## 被ばく線量「0.022mSv」に関する質問書(3/7)に対する日本原燃の回答(4/14)について

2006年5月12日 美浜・大飯・高浜原発に反対する大阪の会

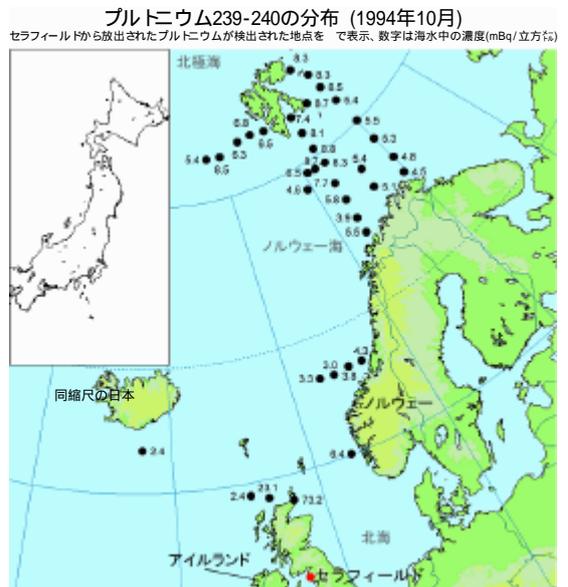
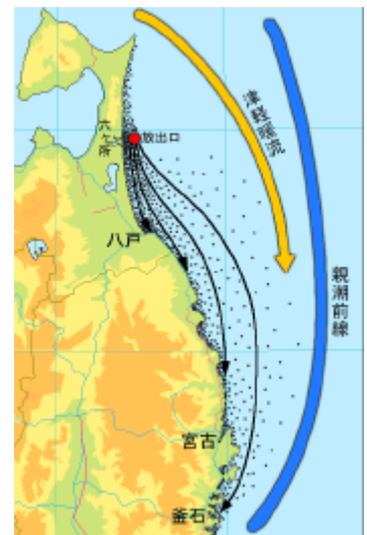
事実、2002年8月に実施したナガスクジラ・プロジェクトでは、実際に放出口真上からハガキを流したところ、岩手県はもちろん、ほとんど東京湾に至る広範な地域にハガキが流れ着いた。三陸の山田町の湾内でもハガキが見つかっている(下左図)。このことは、原燃のいうように、放射能が一様に拡散してしまうのではなく、親潮前線に阻まれた狭い海域を放射能が流れ、南北に広範囲にわたって沿岸部を放射能が汚染するという現実の姿を示唆するものである(下右図)。エチゼンクラゲの流れを見ても明らかだ。

【質問】貴社は申請書で、海流は等水深線に沿って流れると記述しています。三陸方面では、水深100mばかりか200mの等水深線までもが海岸のすぐそばを通過しています。それゆえ、海洋へ放出される放射能の大部分は津軽暖流に乗って、三陸海岸に非常に近い親潮前線との間の狭い海域を流れていくことになります。放射能はリアス式の湾内に入り込み、そこに蓄積されるでしょう。

5-1. そのような評価・解析を具体的にやっていれば、その資料を公表してください。

5-2. これまで検出されなかったような放射性核種が、海産物から新たに検出されたり、海中放射能のバックグラウンド濃度が上昇したりする事態が起こる可能性については、どう考えているのですか。

5-3. 貴社として、三陸の海水、海底の堆積物や海産物などについて放射能モニタリングを行うことを具体的に考えていますか。放出前にあらかじめモニタリングしておくことが重要ではないでしょうか。

【回答】再処理工場から放出される放射性物質による影響評価は、その影響が高く評価される工場周辺について行っています。海洋放出に起因して受ける放射線の量は、年間約0.0031ミリシーベルトと評価しており、自然放射線によるものと比べ十分小さなものです。

三陸沿岸での評価は行っていませんが、より遠方では、さらに拡散・希釈されることから、放射線の量はさらに低くなると考えています。

また、モニタリングは、工場周辺において実施しており、三陸沿岸までモニタリングをする必要はないと考えています。

海岸汚染による小児白血病発生の相対的危険率(海岸と関係なし = 1)

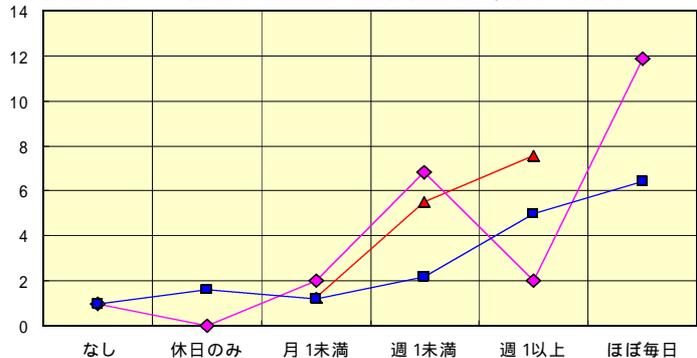
六ヶ所再処理工場の場合、海岸に打ち寄せられ蓄積する放射能によって被ばくするという経路が考えられる。ラ・アーク再処理工場周辺の海岸で、子供が遊んだりすることによって、小児白血病発症のリスクが高まるとする調査報告もある(右図)。しかし、原燃の0.022mSvには、この被ばく経路は含まれていない。

【質問】貴社の被ばく評価では、1年分の放出放射能による被ばく線量が計算されているだけで、放射能が年々蓄積していく効果がまったく考慮されていません。

- 7-1. 大気中から土壌に降り積もるセシウムやプルトニウムなどが年々蓄積していく効果をなぜ考慮しないのですか。
- 7-2. 海岸や湾内の海底で放射能が蓄積していく効果をなぜ考慮しないのですか。

【回答】線量評価では、放出される放射性物質の地表面での蓄積や農畜産物、海産物中での蓄積を考慮しています。
